**INFORME DE HITO DE CONTROL  
N° 045-2024-OCI/5332-SCC**

**PROYECTO: “MEJORAMIENTO Y AMPLIACIÓN DEL  
SERVICIO DE EDUCACIÓN SECUNDARIA DEL COLEGIO  
POLITÉCNICO NACIONAL DEL SANTA, DISTRITO DE  
CHIMBOTE - PROVINCIA DE SANTA - DEPARTAMENTO DE  
ÁNCASH”**

**HITO DE CONTROL N° 2 – EXPEDIENTE TÉCNICO ACTUALIZADO**

**FIGURA 2 (c-2)**

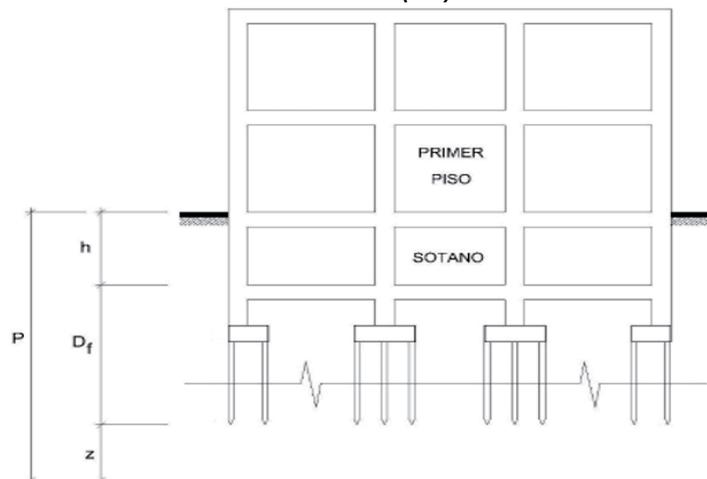
*z = 6,00 metros, en el 80 % de los sondeos y 1,5 B, en el 20 % de los sondeos, siendo B el ancho de la cimentación, delimitada por los puntos de todos los pilotes o las bases de todos los pilares.*

**FIGURA 2 (c-2)**

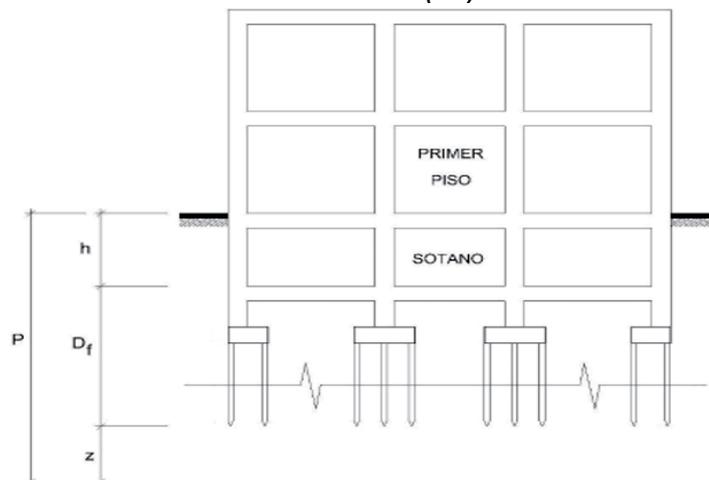
*z* = 6,00 metros, en el 80 % de los sondeos y 1,5 *B*, en el 20 % de los sondeos, siendo *B* el ancho de la cimentación, delimitada por los puntos de todos los pilotes o las bases de todos los pilares.

**IMAGENES N°s 3 Y 4  
PLANO DE UBICACIÓN DE PUNTOS DE EXPLORACIÓN Y BLOQUES A CONSTRUIR**

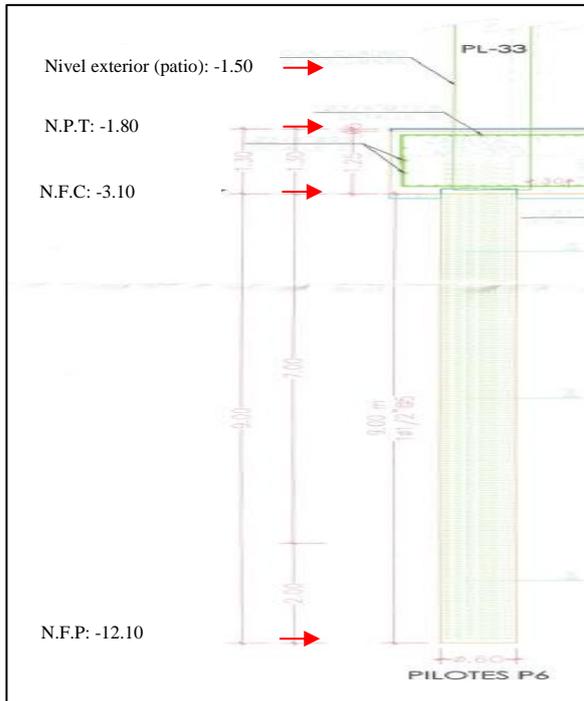
Asimismo, de acuerdo a la revisión de los planos de arquitectura(A-57) y estructuras (E-18), se aprecia que el nivel del patio exterior tiene la cota de (-1.503) y el nivel de fondo del pilote es de (-12.10), cuya diferencia de nivel es de 10,60 m. A dicha profundidad se aprecia que el valor de N60 es 50 para el sondaje SPT-02, tal como se muestra a continuación:

<sup>2</sup> Se debe de observar que el plano de ubicación de los puntos de exploración no presenta un cuadro donde se precise las coordenadas de ubicación y la cota topográfica de acuerdo al subnumeral 16.3.1 del numeral 16.3 del artículo 16 de la Norma E.050; y en el caso de los puntos de exploración en el que se empleó el SPT utiliza una nomenclatura y símbolo que no corresponde a lo establecido en la Tabla 7 de la Norma E.050.

**IMAGEN N° 15**  
**ALGUNAS MONTANTES DE DESAGÜE BAJAN EMBEBIDAS EN EL MURO DE ALBAÑILERÍA**

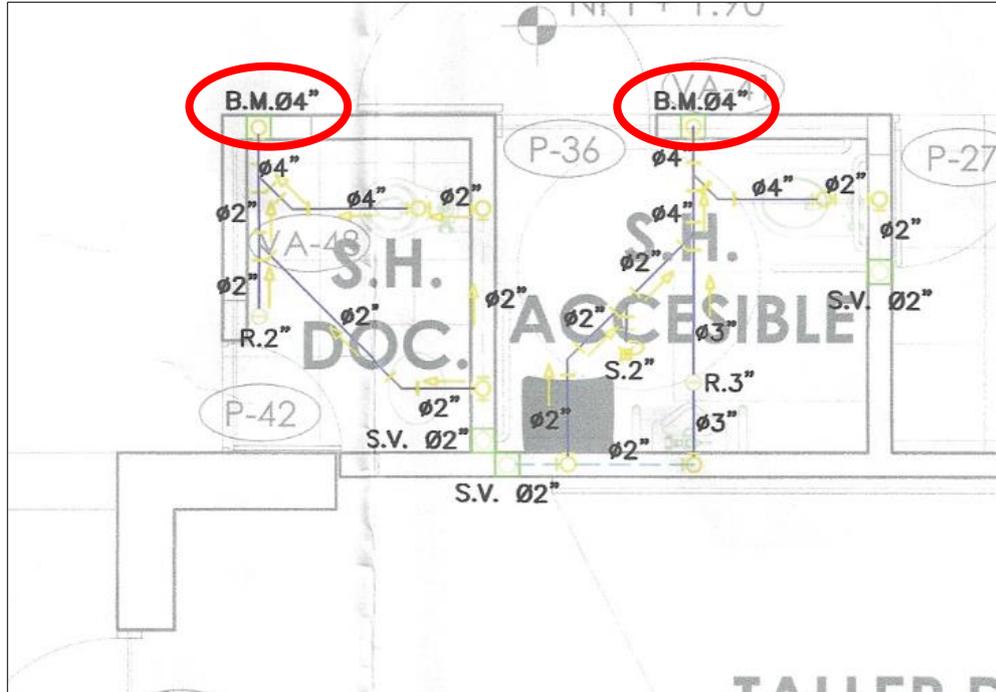
- ii. Los montantes de 4 pulgadas de diámetro bajan por falsas columnas, también se observa que, algunas de ellas bajan por los muros, situación que puede generar problemas de operación y mantenimiento, cuando exista rotura en estos montantes, ya que, se tendrá que romper el muro para repararlos, tal como se muestra en la siguiente imagen:
